# 東海低レベル放射性廃棄物埋設事業所 第二種廃棄物埋設施設の位置、構造及び設備の 基準に関する規則への適合性について

## 低透水性覆土の施工実現性

日本原子力発電株式会社

# 審査会合における指摘事項一覧

第2図 透水試験結果(その2)

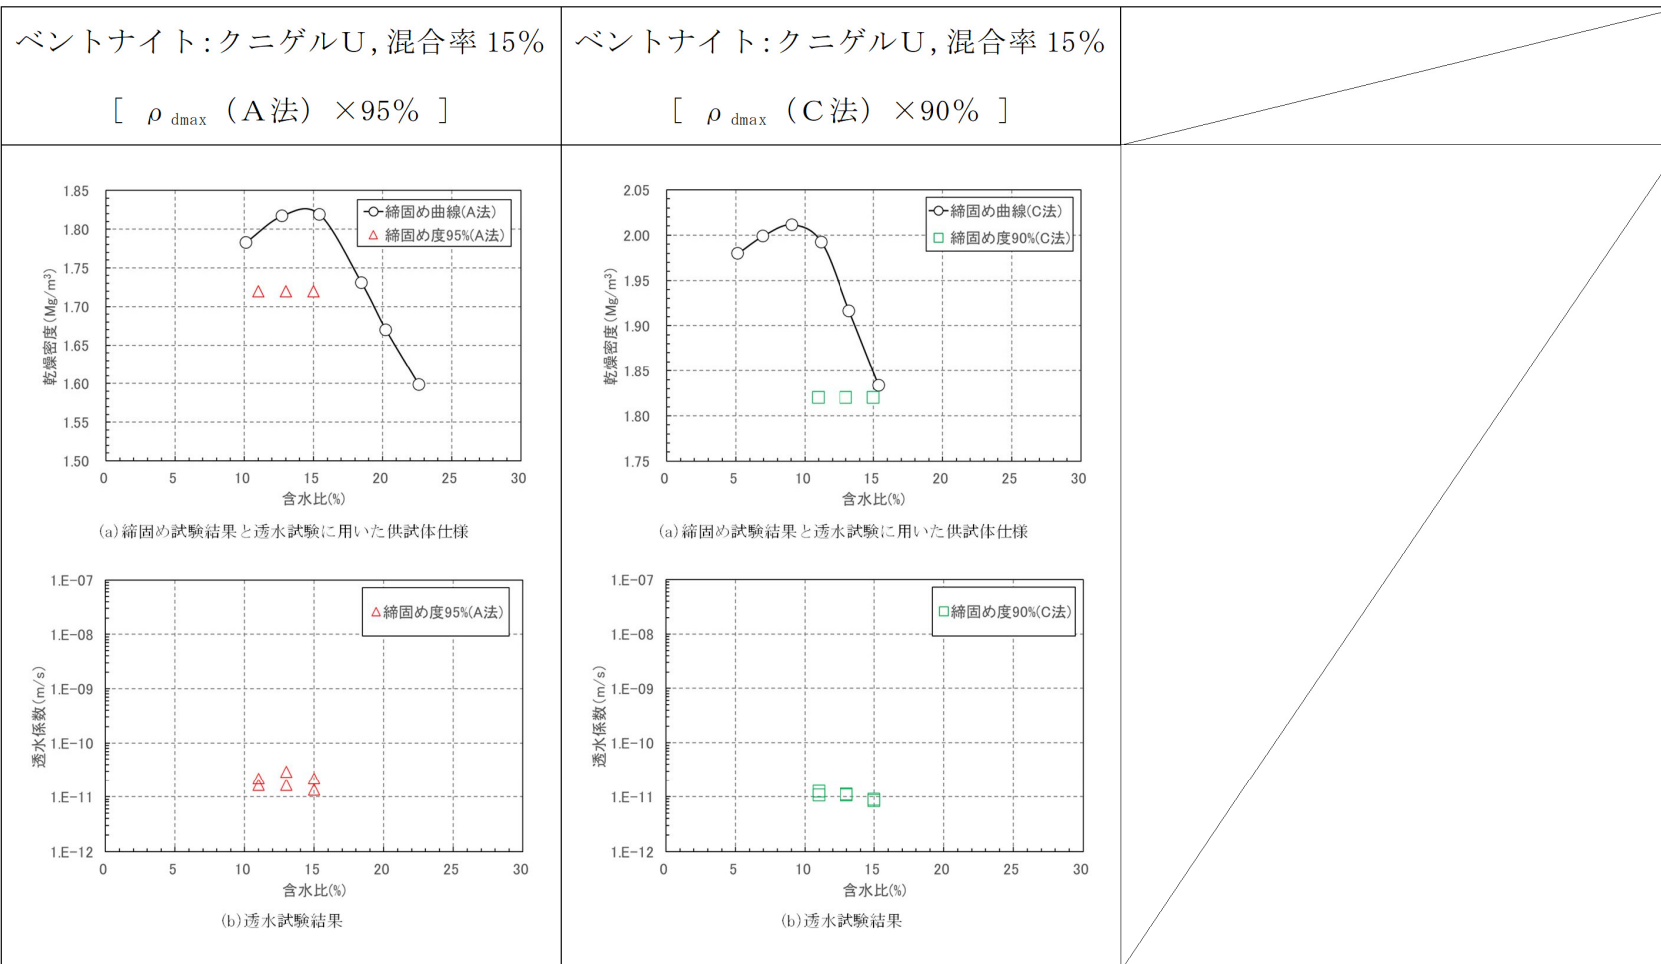
No.	審査日	資料指摘箇所	指摘事項	指摘事項 対応箇所	回答内容
1	2022/11/14	資料2-2 添1-4	難透水性覆土の透水係数の設定について、室内試験(A法相当の締固め)を踏まえ、施工試験(C法相当)を行った結果から十分に達成できることを追記すること。	資料2-2 2~3, 5	ベントナイト混合率、密度及び初期含水比をパラメータスタディした透水試験の結果を踏まえ設定した、施工試験を行う際のベントナイト混合土の製造時及び施工時の設計値(ベントナイト混合率等)について、施工試験(混合土の製造及び施工)により、設計値が確保でき、かつ、設計透水係数を達成できる見込みであることの説明を追記しました。これに伴い、ベントナイト混合率15%、締固め度95%(A法)及び90%(C法)で得られる密度で実施した透水試験結果も追記しました。
2	2022/11/14	資料2-2 添3-7	ベントナイト混合率について、ベントナイト混合土を製造した際の計量結果から15%付近での混合率が得られたことを追記すること。	資料2-2 12	材料の投入は、ベントナイト混合率が15%になるように事前にベントナイトと母材(久慈川砂)の投入重量を計算しておき、その重量をバッチ毎に計量して投入したことを追記しました。
3	2022/11/14	資料2-2 添付資料3	ベントナイトと例えば珪砂みたいな混合土だと比較的均質だと考えられる場合は、部分密度(この場合、有効モンモリロナイト乾燥密度)で整理することは、非常に有効だと過去言われてきた。久慈川産出の砂を用いた場合、ベントナイトの粒径とかそういうものに比べて非常に大きな砂(礫等)が入ってくることが想定されるため、均質と言えるかどうかというのが非常に大きな観点になる。また、ベントナイトの混合率が低い場合、広い範囲では均質に混合されていると言っても、非常に狭い範囲では均質に混合されているとは言えない場合があると考えられる。これらを踏まえ、有効モンモリロナイト乾燥密度によって整理(品質管理等)ができることを説明すること。	資料2-2 12~16, 24~31	施工試験に使用したベントナイト混合土の母材(久慈川砂)には、非常に大きな砂(礫)が含まれておらず、施工試験で製造したベントナイト混合土(ベントナイト混合率15%)の均質性は高いと考えています。また、有効モンモリロナイト乾燥密度を透水係数の代替指標として用いて管理(品質管理)することにより、製造時や施工時のばらつきを包含した管理(品質管理)が可能であると考えています。それらに係る説明等を審査資料に記載しました。

- ✓ ベントナイト混合率, 密度, 初期含水比をパラメータとして, 複数の条件にて透水試験を実施(第1図及び第2図参照)
- ✓ 試験結果より, 以下の条件にて設計透水係数(巨視的透水係数として $1.0 \times 10^{-10}$  m/s以下)を確保できると考えられる。

- ベントナイト混合率 : 15%以上
- 密度 : 95%(A法)の締固めによって得られる密度以上
- 初期含水比 : 最適含水比よりも若干湿潤側(試験結果を踏まえると $W_{opt} + 2\%$ 程度)
